Viktigt säkerhetsmeddelande till marknaden

MiniMed™ 780G-insulinpump

Pumpfel efter snabb bolus - Uppdatering av programvara

Medtronic-referens: FA963

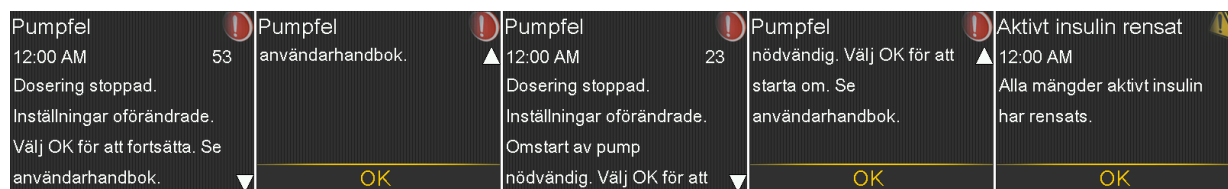
Ett programvaruproblem identifierades i MiniMed™ 780G-pumpen med programvaruversion 6.5 när en stor bolus levereras med snabb bolushastighet.

Detta problem kan leda till pumpfel om samtliga villkor är uppfyllda:

- Du har en MiniMed™ 780G med programvaruversion 6.5 och har inte uppgraderat den till programvaruversion 6.7.
- Hastigheten för bolusleverans är programmerad till "Quick" (Snabb) i pumpens inställningar (standardinställningen är "Standard").
- Funktionen SmartGuard™ används.
- Pumpen måste vara på skärmen för bolusleverans när en autokorrektionsbolus aktiveras. *Autokorrekationer aktiveras när sensorglukos (SG) är hög och Aktivt insulin är lågt.*
- Pumpen är programmerad att leverera en bolusmängd på över 17,1 enheter.

Om samtliga ovanstående villkor uppfylls inleder pumpen Pumpfel 53 inom 2 minuter efter att bolusleveransen är genomförd, följt av larmet för Pumpfel 23. Följande skärmar visas på pumpskrmen:

Åtgärder som krävs för programvaruversion 6.5:

Uppgradera din MiniMed™ 780G programvaruversion till 6.7 med ett av alternativen nedan:
